HENVENDELSER MODTAGET I HØRINGSPERIODEN

FORSLAG TIL LOKALPLAN ENGLANDSVEJ NORD

Offentlig høringsperiode fra den 2. november 2022 til den 28. december 2022.

Englandsvej 25

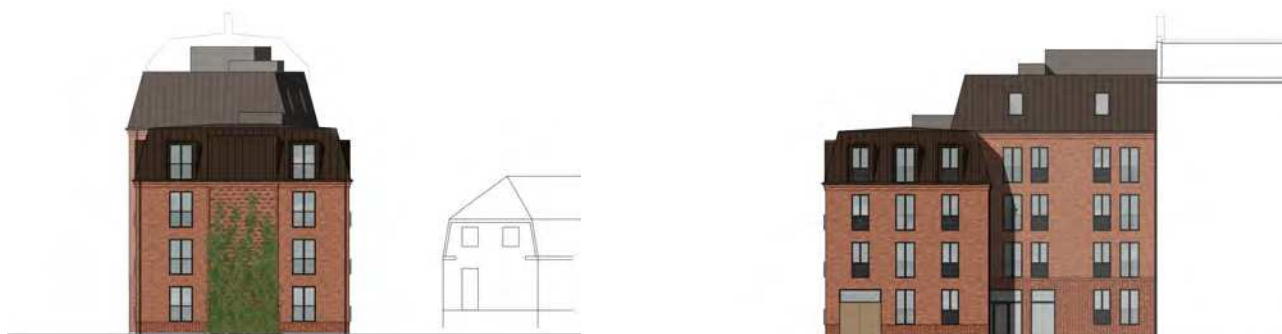
- Vinduesformater er bearbejdet, og på den høje bygningskrop er takten og antallet af vinduer ændret for større tilpasning til naboen på Englandsvej 23.
- For at reducere risikoen for indbliksgener har vi valgt at udforme vinduerne med et blændet brystningsparti, så vindueshullets højde fastholdes, mens glasarealet reduceres ift. tidligere forslag.
- Gesimser tydeliggøres ved et større fremspring og højde for at forstærke oplevelsen af den vertikale tredeling.
- Bygningen gives grønnere udtryk ved en egrønning med klatreplanter på midterfeltet af facaden mod Søren Norbys Allé.

Det er vores forslag, at ovenstående samt visualiseringer og facadeopstalter på de efterfølgende sider indarbejdes i det endelige lokalplanforslag.

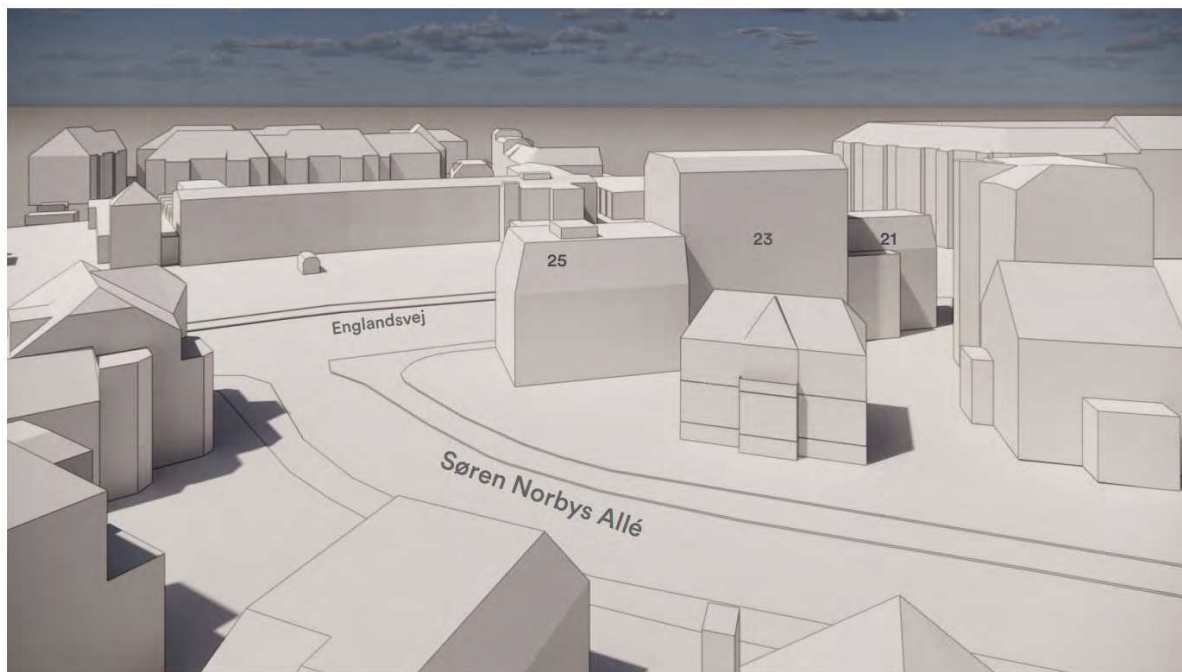
På baggrund af ovenstående forhold indstiller Grundejerforeningen Eberts Villaby, for så vidt angår planen om ny boligbebyggelse på ejendommen Engelsvej 25 (matr.nr. 24a, Sundbyvester, København), til, at kommunen tilbagekalder lokalplanforslaget til fornyet behandling i forvaltningen, i Teknik- og Miljøudvalget og Borgerrepræsentationen.

Forslaget er udarbejdet med udgangspunkt i følgende præmisser:

1. Nybebyggelsen anvendes som i lokalplanforslaget fortsat til ungdomsboliger
2. Nybebyggelsen består af 2 etager plus tagetage. Dermed får ejendommen samme højde som planen for Engelsvej 21 og der opnås en fin symmetri mellem Engelsvej 21 og Engelsvej 25 omkring ejendommen Engelsvej 23.
Bygningens højde svarer til højden på Villabyens højeste huse, eksempelvis ejendommen overfor på hjørnet af Søren Norbys Allé og Engelsvej, Engelsvej 27. Dermed opnås en ægte og harmonisk nedtrapning mellem etageejendommen Engelsvej 23 og villabyens bevaringsværdige ejendomme, der generelt er en anelse lavere.
Gavlen mod Søren Norbys Alle og indgangen til Eberts Villaby er i tagetagen vinklet ind som tagene i villabyen.

3. Bygningen trækkes tilbage fra Søren Norbys Allé. Forslaget tilstræber at opnå et afbalanceret volumen ved siden af Engelsvej 23 og at holde indgangen til villabyen fri. Herved åbnes indgangen til villabyen visuelt op, som det er karakteristisk for alle øvrige indfartsveje mellem Engelsvej/Amagerbrogade og villabyen. Endvidere opnås, da nybyggeriet nu flugter med de øvrige villaer, en arkitektonisk og æstetisk sammenhæng og integration mellem nybyggeriet og villaerne. Ved tilbagetrækningen opnås mulighed for et beplantningsområde, der ikke findes i den nuværende plan for bygeområdet. En forhåbe mod Søren Norbys Allé vil understøtte villabyens karakteristiske gaderum med hierarkiet vejtræer, hegn, forhaver og til sidst bygninger.

4. Med reduktionen i højde og tilbagetrækningen af bygningen fra Søren Norbys Allé reduceres betydeligt de skyggegener, der karakteriserer lokalplanforslagets nybyggeri på Engelsvej 25. Dette vil være til stor gavn for såvel beboerne i nabovillaerne som for beboerne i etageejendommene på Toren Oxes Allé 2 og Engelsvej 23. Beboerne i de to etageejendomme vil i mindre omfang blive ramt af skyggen fra byggeriet og vil fortsat kunne sidde i solskin på deres altaner. Det eksisterende gårdmiljø vil kunne bibeholdes som beplantningszone.

Mit forslag til Engelsvej 25:

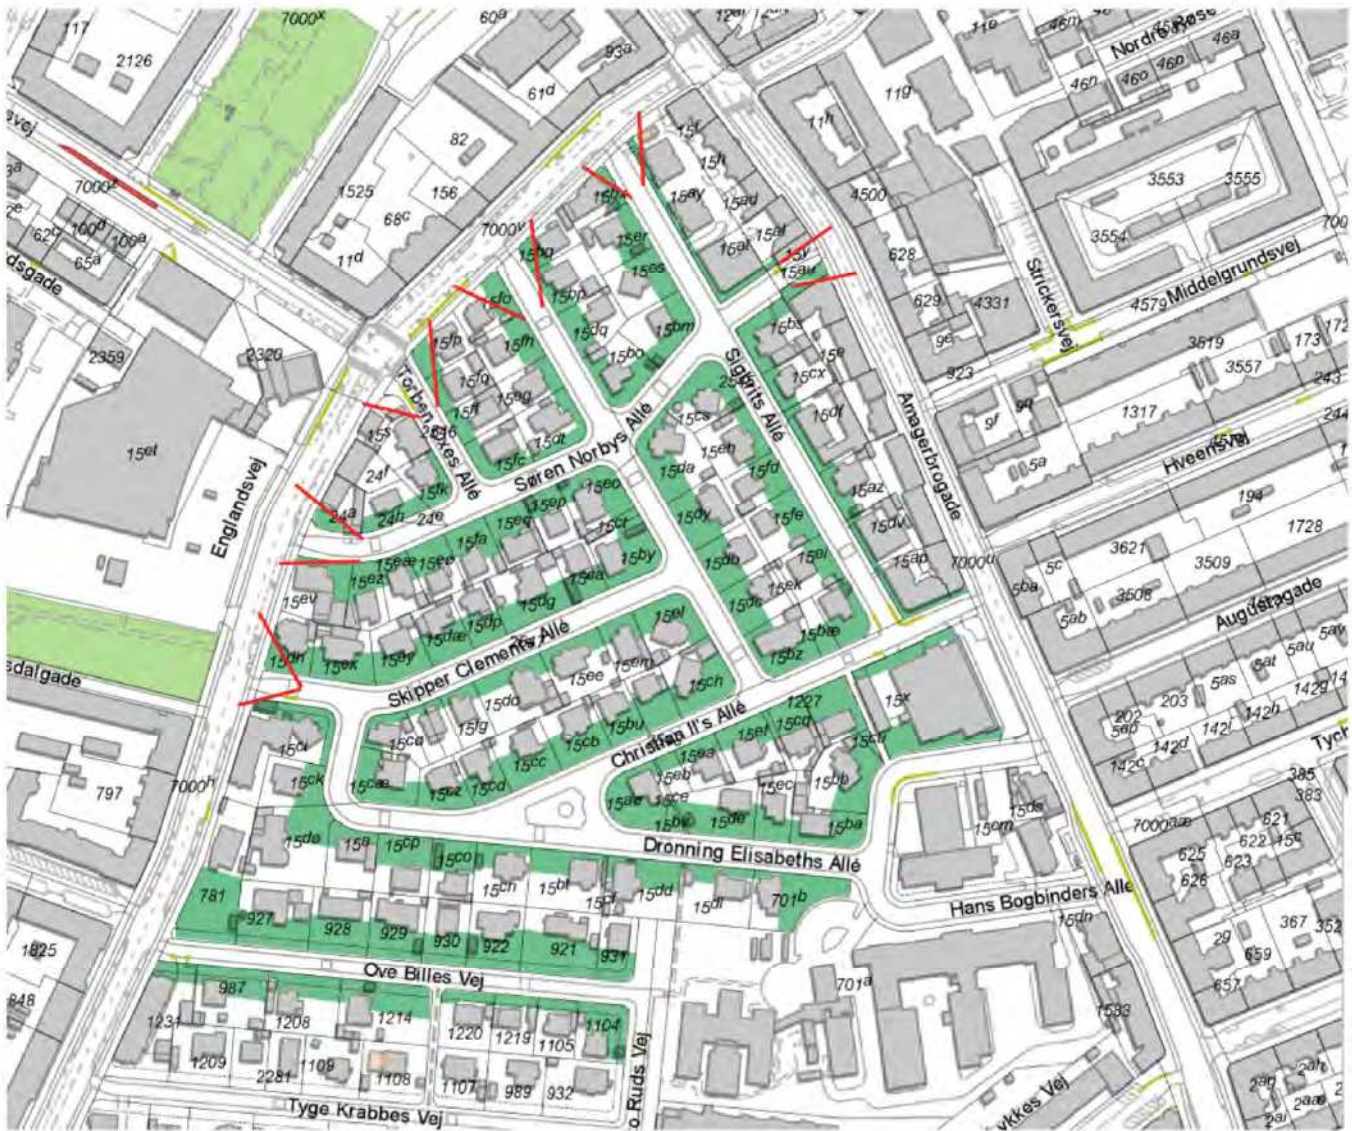
Lokalplanforslag Engelsvej Nord viser både en god og en dårlig løsning, hvordan der kan bygges på sådan en lille grund i kanten af et villakvarter:

1. Reducere bygningsvolumen med 1 etage eller mere, ingen teknik på tag.

2. Holde bebyggelse væk fra skel mod Søren Norbys Allé og bevare kvarterets karakteristiske grøn stribe foran bygningen

3. Rette facaderne i felt B, så den åbne facade med vinduer og altaner vender mod gaden, og gavl mod naboen holdes mere lukket.

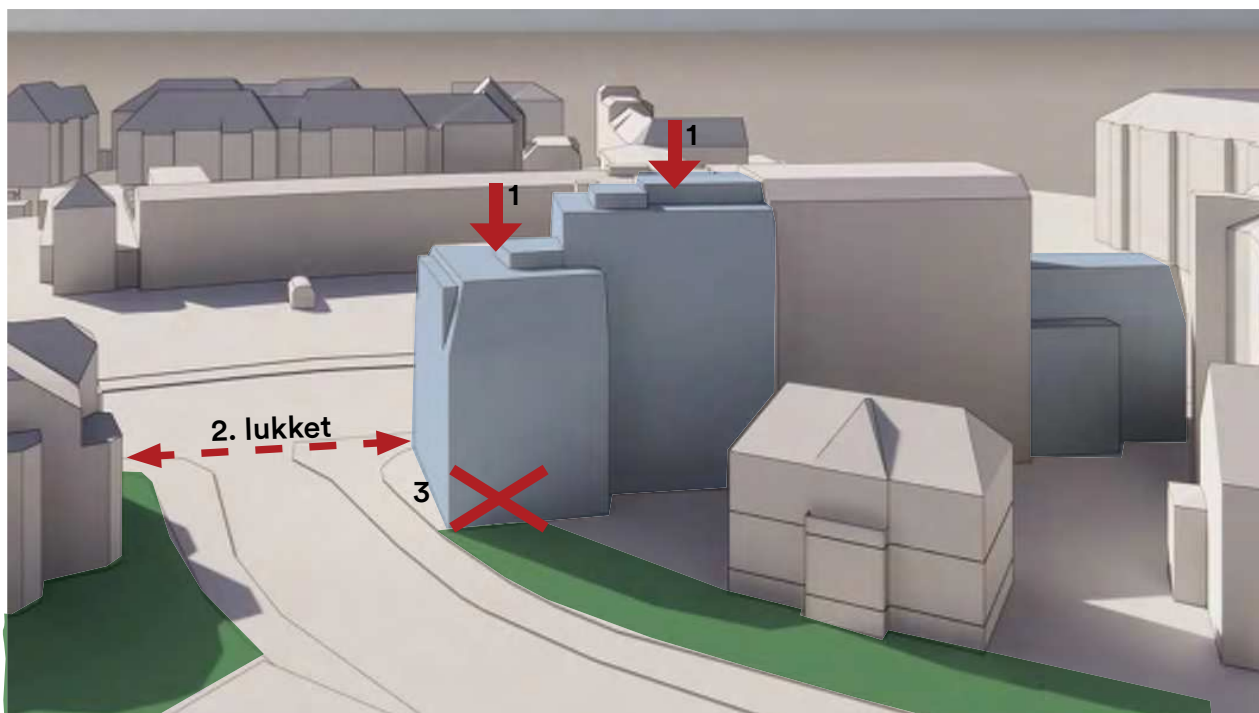
Bebyggelse med udelukkende små boliger for eksempel medfører at der er hovedopholdsrum på alle facader og dermed mest mulige indbliksgener på nabogrundene. Indbliksgener kunne reduceres ved at følge villakvarterets princip om at placere hovedvinduer mod vej og lukkede gavle mod nabo.

Facade a mod Søren Norbys Alle bør derfor omformuleres som åben hovedfacade og gavlfacade mod nabo på Søren Norbys alle 18 bør holdes lukket som sekundærfacade for at undgå unødvendige indbliksgener. Der er meget lidt friarealer ift. antallet af fremtidige beboer, som sænker boligkvaliteten betydeligt. I det hele set, lægger forslaget op til dårlige planløsninger og der må frygtes at det medfører meget fra- og tilflytning. Eksisterende mur i skel mod Søren Norbys alle 18 skal bevares i sin nuværende form og højde, som i øvrigt både kommunen og bygherre har bekræftet på orienteringsmøde den 04.11.2021.

Dette skal fremgå lokalplanen og rettes i §8 stk6. Bebyggelsens tagform er meget fremmet i området og fungerer åbenlyst ikke særlig godt med den påtænkte anvendelse med små lejligheder, hvor badeværelserne stikker ud af tagfladen som kviste uden vinduer. Der skal dog i det mindste forskrives tagmateriale passende til både tagform og villabyen, og det er tagpap altså ikke. Der burde

Bebyggelse på Engelsvej 25 jfr. Lokalplanforslag Engelsvej Nord

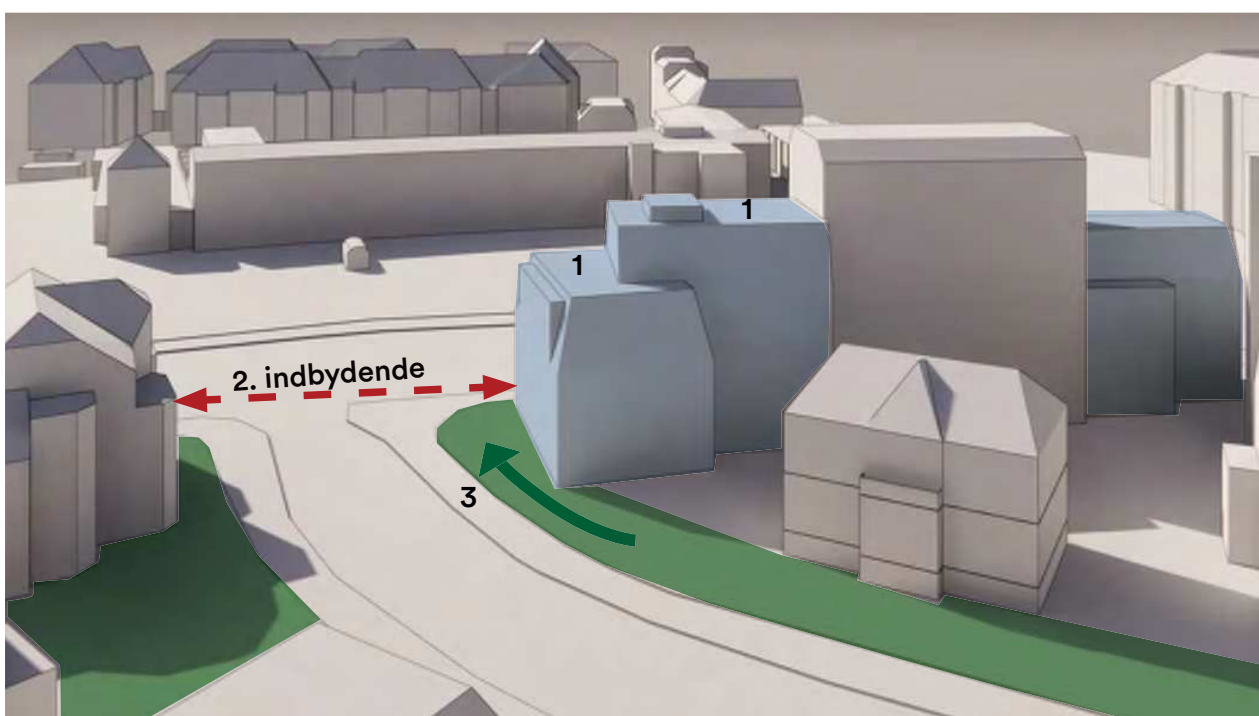
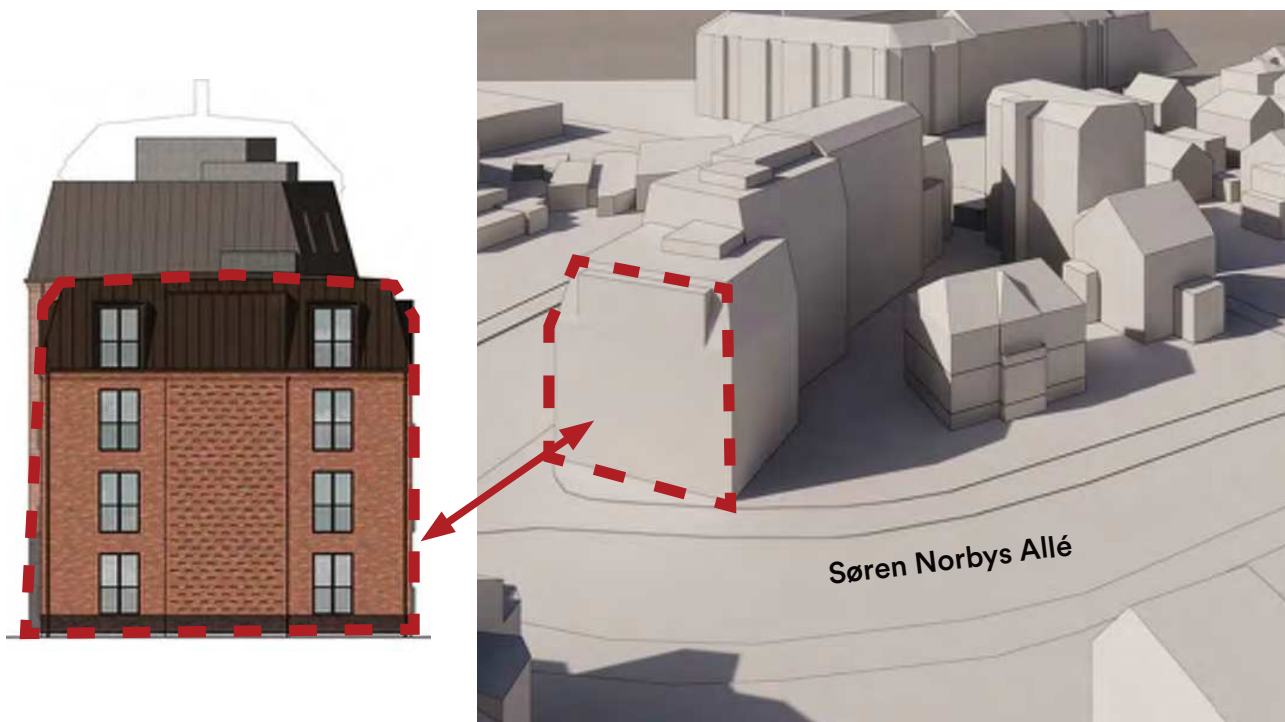
1. For stor bygningsvolumen
2. Indgang til kvarteret for snævert, bygning blokerer indblik i kvarteret
3. Ingen plads til grønt areal

Optimerings forslag: 1 etage lavere og rykket ind fra Søren Norbys Allé

1. Den nye volumen passer i højden og proportioner til de historiske bygninger i kvarteret
2. Åbning mod byen bevares og villabyens grønne træk føres ud i byrummet.
3. Den grønne stribe, som er karakteristisk for Ebertsvillabyen, integrerer den nye bebyggelse i den eksisterende bydel

Bebyggelse på Engelsvej 25 jfr. Lokalplanforslag Engelsvej Nord

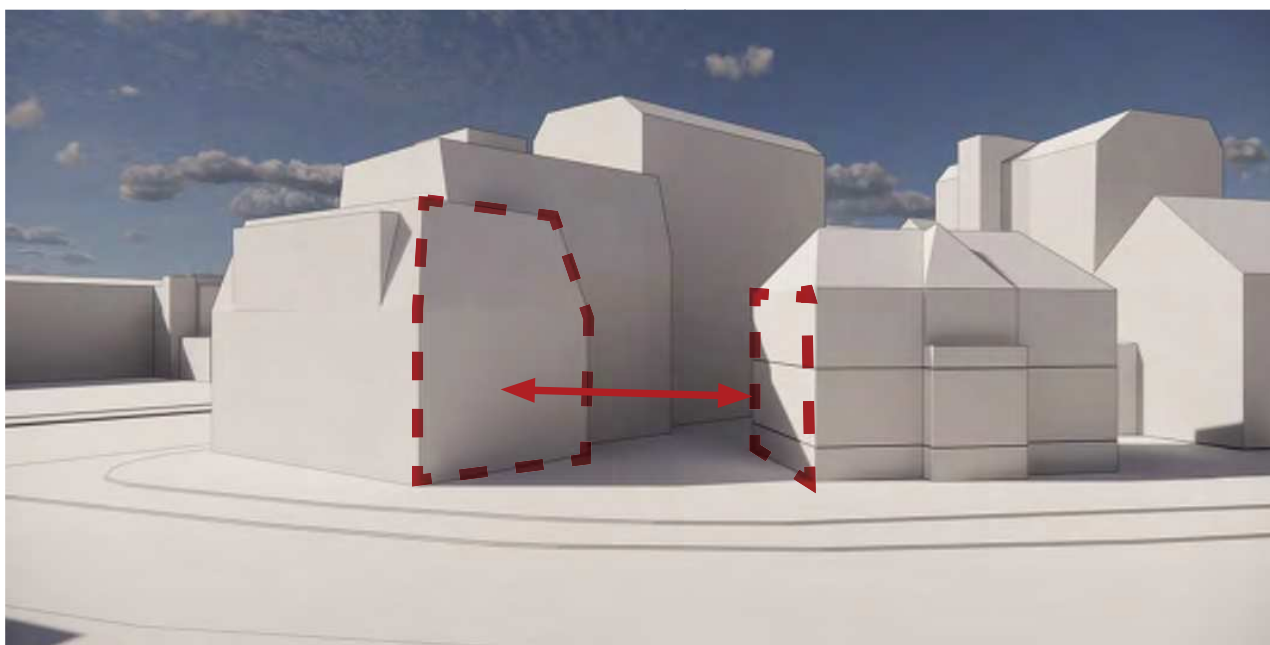
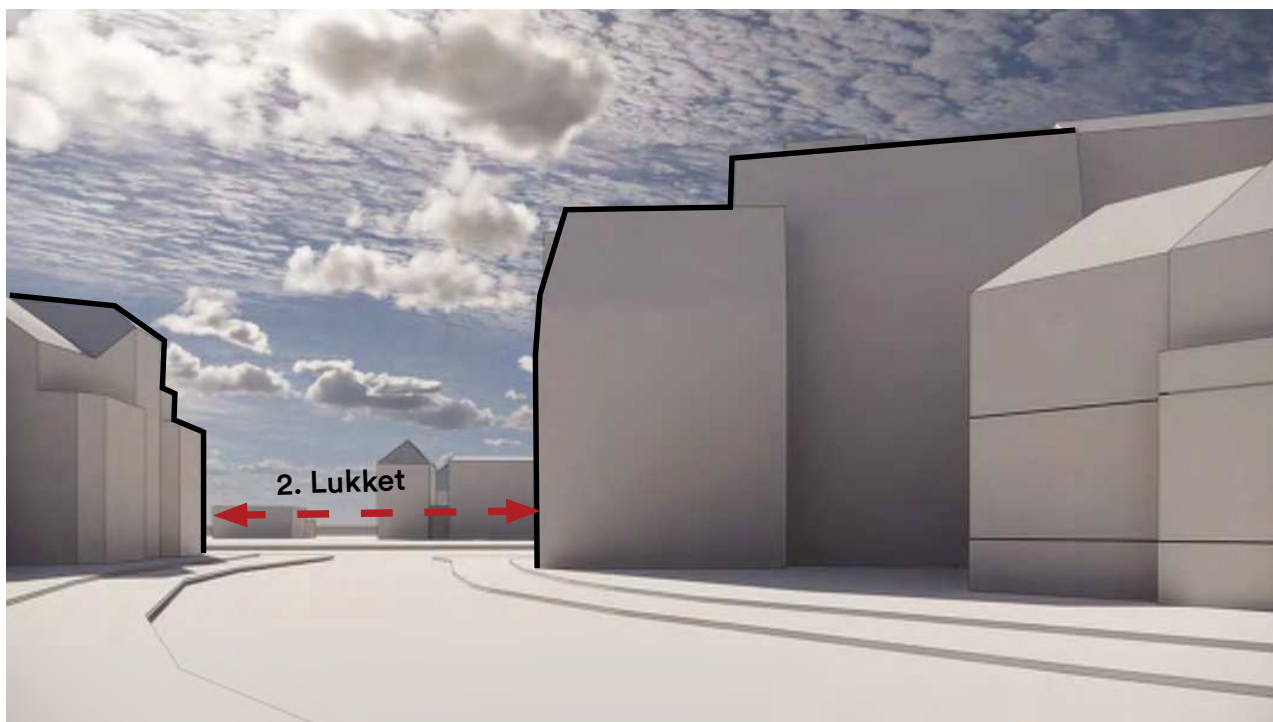
Lukket facade med få vinduer mod vej, store vinduer mod nabo.

Optimerings forslag: 1 etage lavere og rykket ind fra Søren Norbys Allé

Inbydende åbne facade mod vej som i resten af kvarteret. Lukket gavler mod naboen for at undgå indbliksgener.
